玄海原子力発電所の原子力規制検査における 指摘事項について

2024年1月30日
九州電力株式会社

- 玄海原子力発電所3、4号機 タービン動補助給水ポンプ室等における火災感知器の不適切な設置
- 玄海原子力発電所3、4号機 系統分離対策を行う火災防護対象機器等選定時の誤った火災影響評価による火災防護対象機器等の系統分離対策の不備

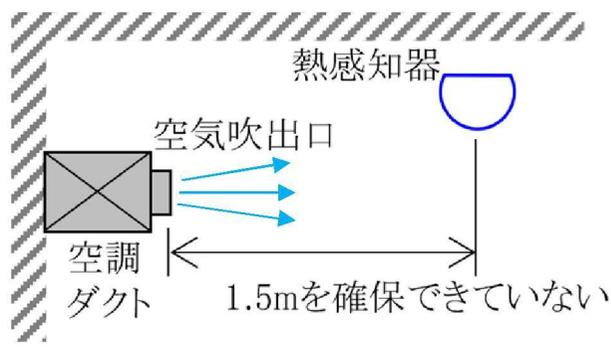
- ①壁又は梁から0.6m以上離れた位置に設置
- ②空気吹出し口から1.5m以上離れた位置に設置
- ③火災感知器の種別に応じて、取付け面から規定の距離内に設置

① 3号機 68台 / 約5700台
4号機 29台 / 約2700台

現在、当該火災感知器について、消防法を満足する位置への移設工事を行い改善を進めています。

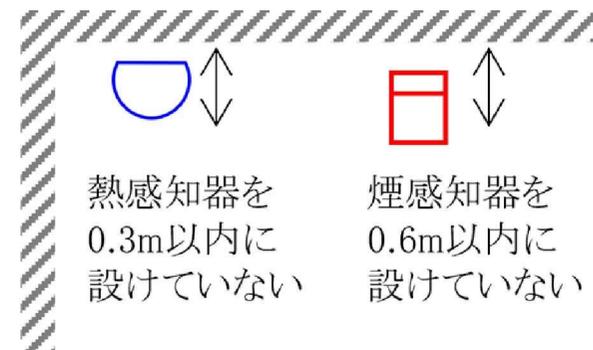
② 3号機 51台 / 約5700台
4号機 26台 / 約2700台

3. 誤った火災影響評価による火災防護対象機器等の系統分離対策の不備(2/4)

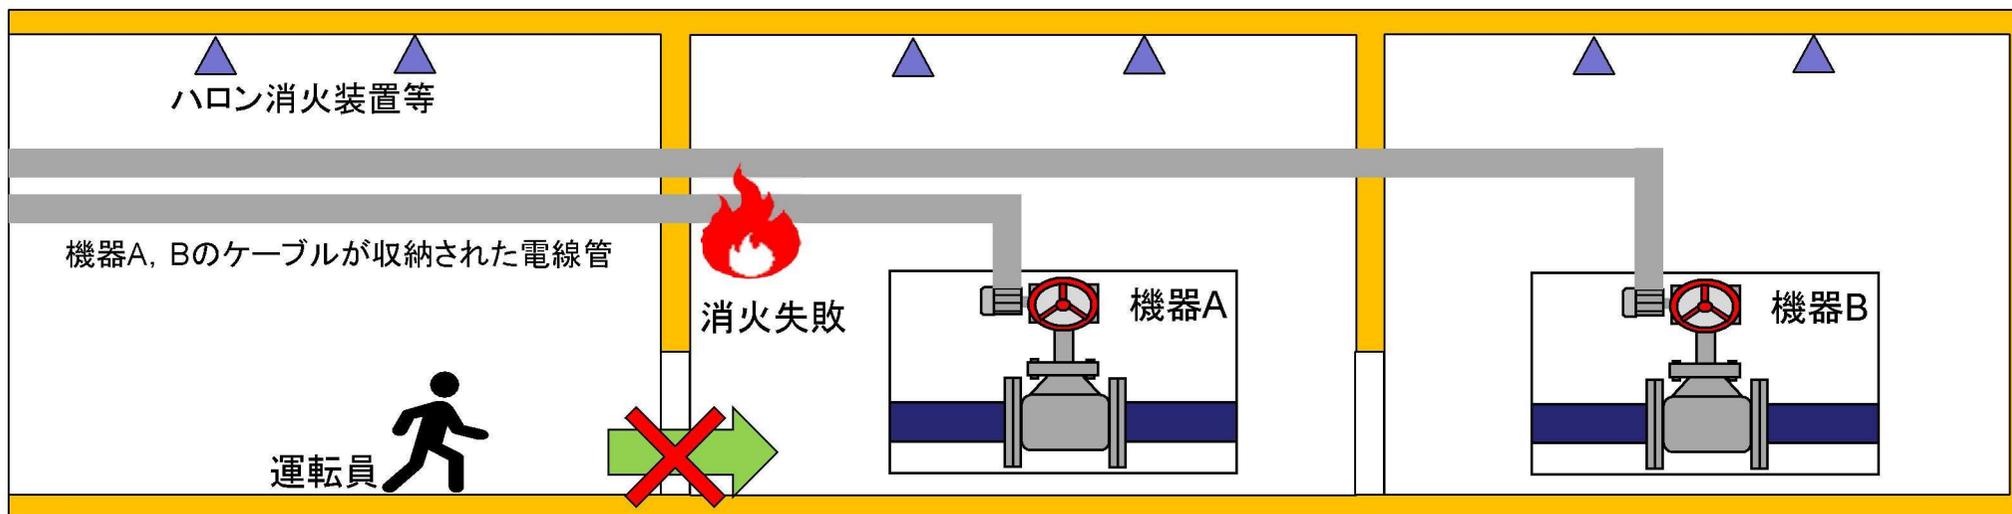
- これまで当社は、安全機器のケーブルが燃えて中央制御室から遠隔操作できなくなった場合には、運転員が現場に出向き、機器を手動操作することとしており、運転員のアクセスルート上で火災があった場合は、消火後に手動操作を行うこととしていました。

- しかし、火災影響評価においては、更に消火の失敗により現場へアクセス出来ない場合を考慮する必要があるとの指摘がありました。

現在、誤った火災影響評価による系統分離対策の不備があった電線管について、火災が発生した場合でも、いずれかの安全機器が中央制御室からの遠隔操作ができるように、電線管へ耐火材による系統分離対策工事を実施し改善を進めています。

3. 誤った火災影響評価による火災防護対象機器等の系統分離対策の不備(3/4)

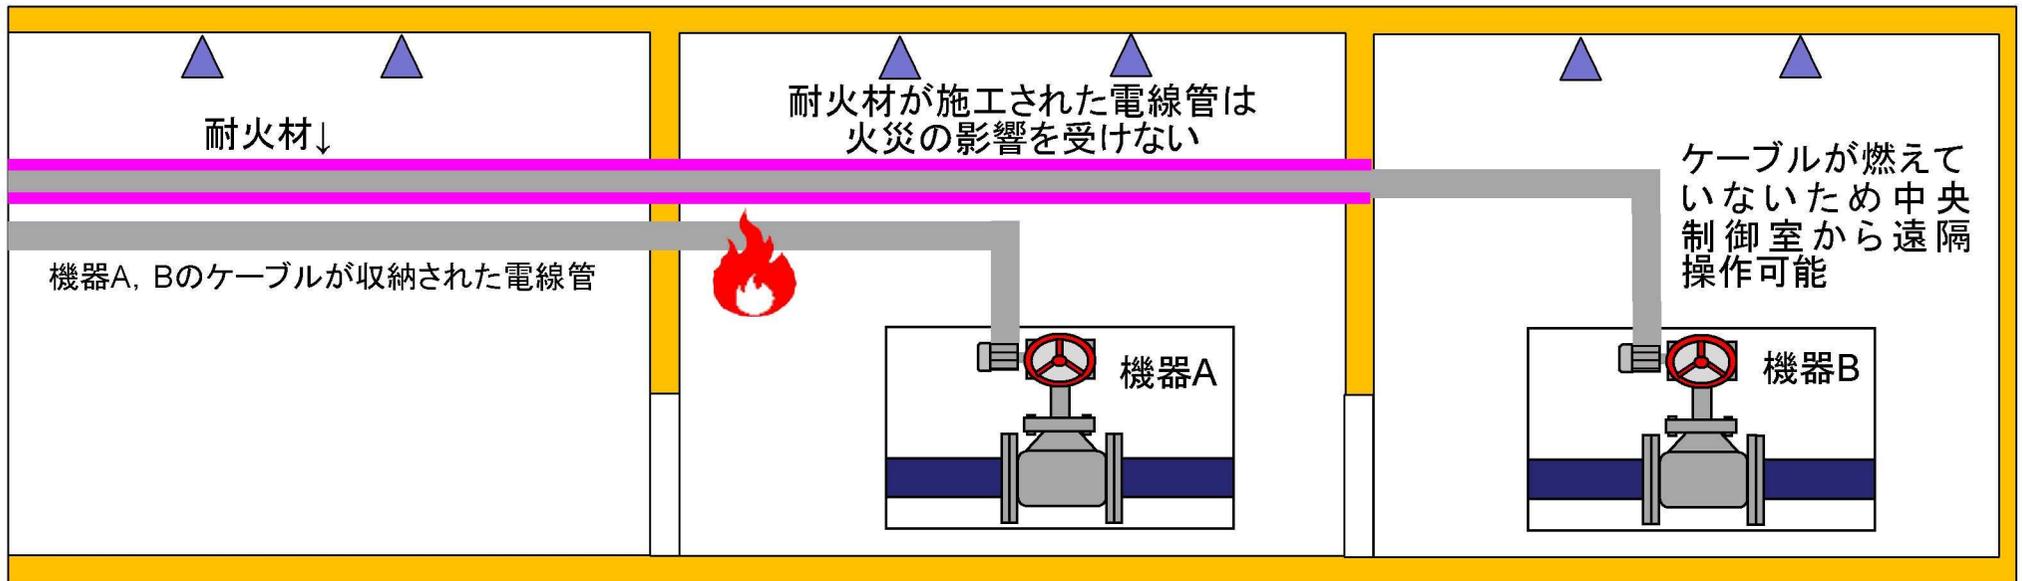
系統分離対策に不備があったものの、ケーブルを収納する電線管は、以下の通り、火災の発生防止対策及び万一火災が発生した場合の早期感知・消火対策等はできていることから、安全性への影響は極めて小さいと、原子力規制検査において確認されています。

- ・ 火災感知器で火災を感知できる。（不適切に設置されていた火災感知器があった区画も含む）
- ・ 当該機器のケーブルは、火災発生源となるポンプ等から離れた場所に設置しており、火災発生源からの火災を想定した場合でも影響はないことが確認されている。
- ・ 可燃物の持ち込み管理を適切に行っている。

【対策後のイメージ】

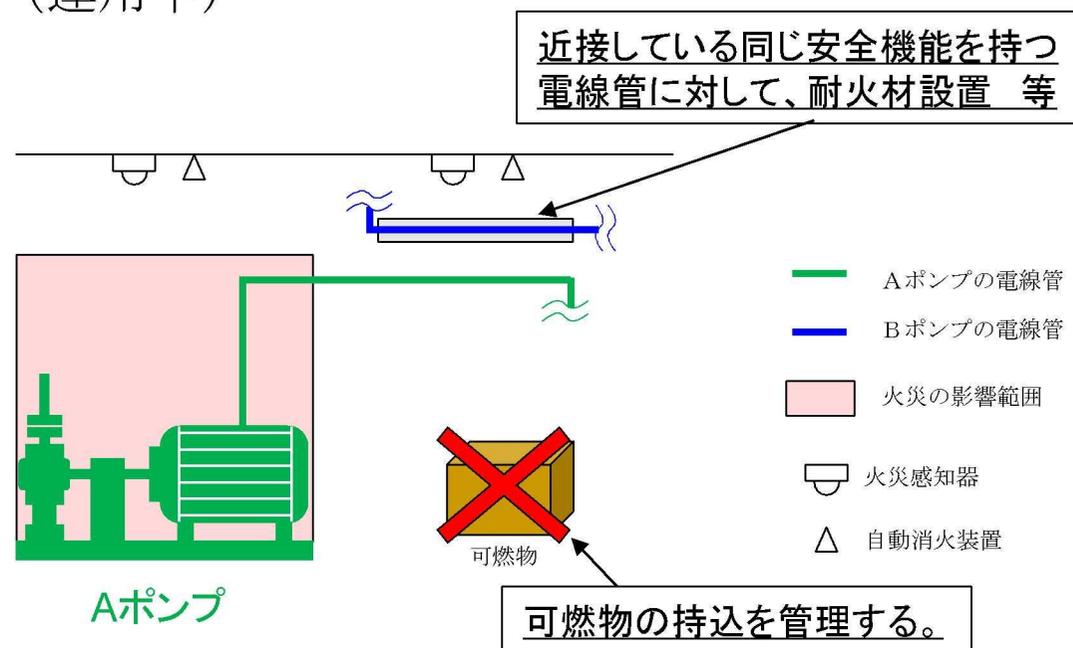
- ・新規制基準適合性審査において、電線管への火災防護対策の必要性が論点にならなかったこと及び電線管は金属に囲まれて閉塞していることから、火災防護対策が必要という認識が不足していました。

(設工認には、延焼防止(系統分離)を行うことを記載していましたが、電線管の火災防護対策について、具体的には記載していませんでした。)

- ・近接している同じ安全機能を持つ電線管への耐火材設置等※¹
- ・電線管近傍における可燃物の持込を管理(運用中) ※¹※²
